监理通知单

工程名称：安徽全柴动力股份有限公司 31MW 分布式光伏发电项目 编号：QCGF-ZHJL-A. 0. 7-010

事由：关于现场施工质量事宜

马凳掰开一定角度使用

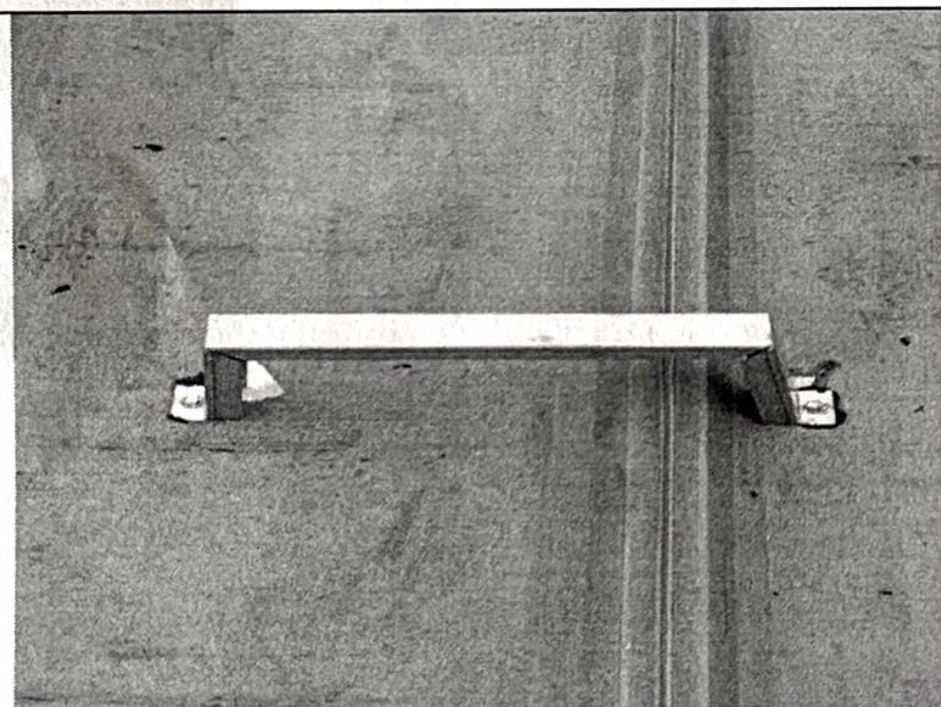
- 1、个别马凳存在掰开一定角度使用、未垂直安装的情况，影响工程质量。
- 2、个别马凳螺栓未紧固到位，影响工程质量。

针对上述问题，现要求你单位立即按相关要求整改，确保工程质量，整改完成后报项目监理机构复查。
